COMUNE DI BRENDOLA
Provincia di Vicenza

P.A.T.

Relazione di adeguamento ai pareri per approvazione in CdS

Relazione di Adeguamento
degli Elaborati per approvazione
in Conferenza dei Servizi

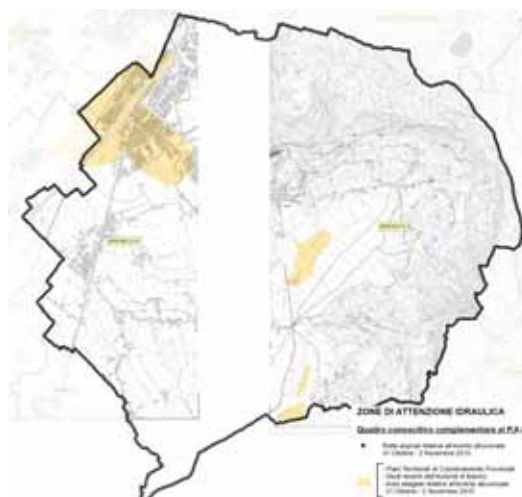
- o punto 5 – adeguamento al nuovo PAI adottato con delibera n. 3 del 9.11.2012:
 - 5A, inserimento dei nuovi tematismi del PAI nella carta dei vincoli:

- si integra la tavola 1 Carta dei vincoli con l’inserimento del nuovo tematismo “zone di attenzione”;
 - 5B, verifica e eventuale modifica della compatibilità geologica ai fini urbanistici conseguenti alle zone di attenzione idraulica evidenziate dal PAI (recependo le indicazioni R1 e R2 del PTCP): si conferma la compatibilità geologica del PAT adottato come meglio descritto nella nota dei professionisti incaricati delle analisi geologiche del PAT (dr. Geol. Roberto Rech e dr. Ing. Federico Bertoldo) che si allega alla presente relazione di adeguamento.

- 5C, recepimento delle prescrizioni del PAI (art. 8 delle NTA): si inserisce il nuovo articolo 9 bis “rischio idraulico e idrogeologico in riferimento al PAI”

Si introduce inoltre il nuovo paragrafo 1.2.e nella *relazione* e nella *relazione sintetica* con gli estratti cartografici del PAI adottato.

Parte del territorio comunale di Brendola è classificato come: “Zone di attenzione” (art. 5 e 8 del PAI).

Il territorio di Brendola è inoltre interessato dalla presenza di frane, così come individuato dal Geodatabase Frane della Provincia di Vicenza.

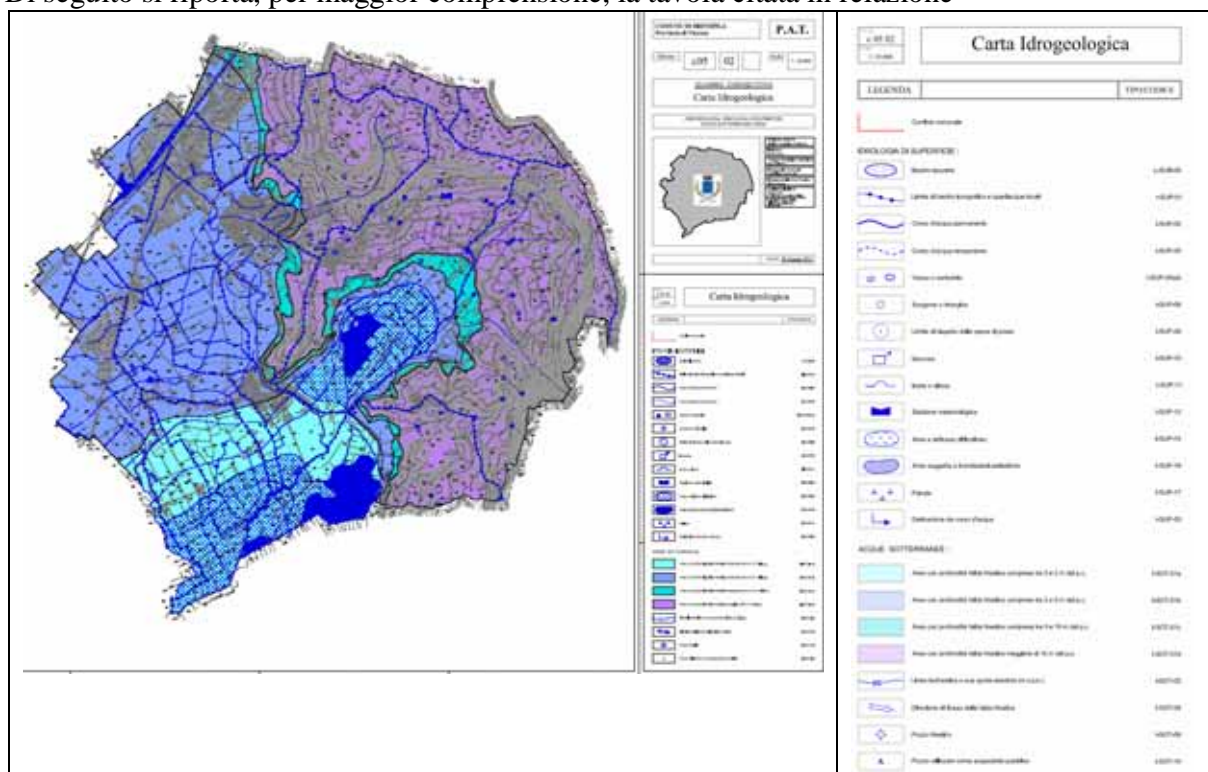
Pag. 33 del parere aspetti agro ambientali – sistema idraulico minore ed irrigazione

- integrato paragrafo 3.5.3 **Il reticolo idrografico, corsi d’acqua principali, risorgive, sorgenti, lavatoi, pozzi e fontane** delle analisi agronomiche: nel parere si chiede la possibilità di una specifica elaborazione sul sistema idraulico minore, essendo che nella specifica analisi geologica vi è una cartografia dedicata al tema idraulico (C_0502 carta idrogeologia) con tutte le informazioni richieste, si ritiene sufficiente richiamare nella relazione agronomica (pag. 19) questo specifico elaborato e rimandare all’analisi geologica ogni approfondimento
“Tra gli elaborati agronomici non è stato redatta una specifica tavola che individua e classifica la rete idraulica ed irrigua in quanto nella carta idrogeologica (c_0502) vengono riportati oltre al grafo della rete idraulica e irrigua anche i vari manufatti in parte evidenziati anche nell’elaborato agronomico di analisi delle Unità di paesaggio SA2.”

Di seguito si riporta, per maggior comprensione, la tavola citata in relazione
